改善箇所説明図

不具合発生箇所

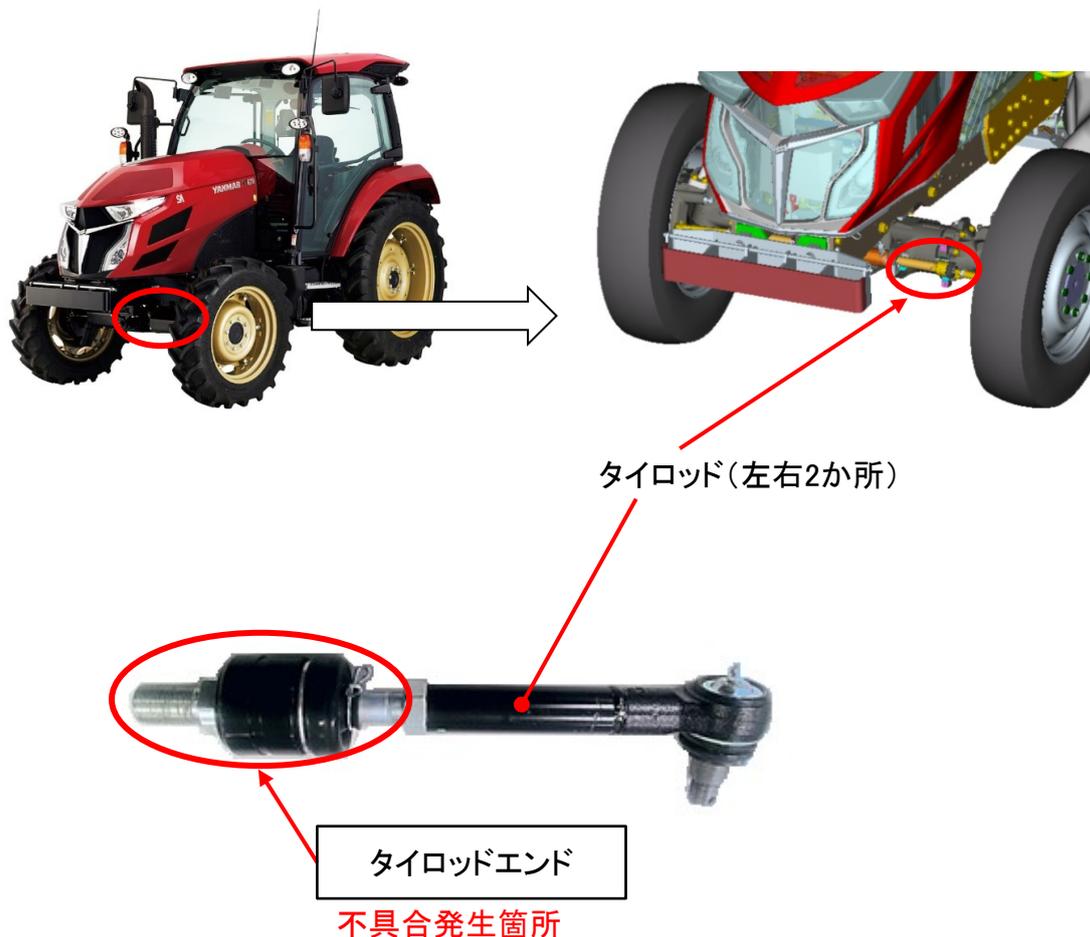
農耕用トラクタのタイロッドにおいて、タイロッドエンドの製造が不適切なため、タイロッドエンドが正しくカシメされていないものがある。そのため、ステアリング操作時にタイロッドエンドに過度の応力がかかり、そのままの状態で使用を続けると、タイロッドエンドが損傷し、最悪の場合、タイロッドが破損し、操舵不能となるおそれがある。

全車両、タイロッドエンドを良品に交換する。

は交換部品を示す。
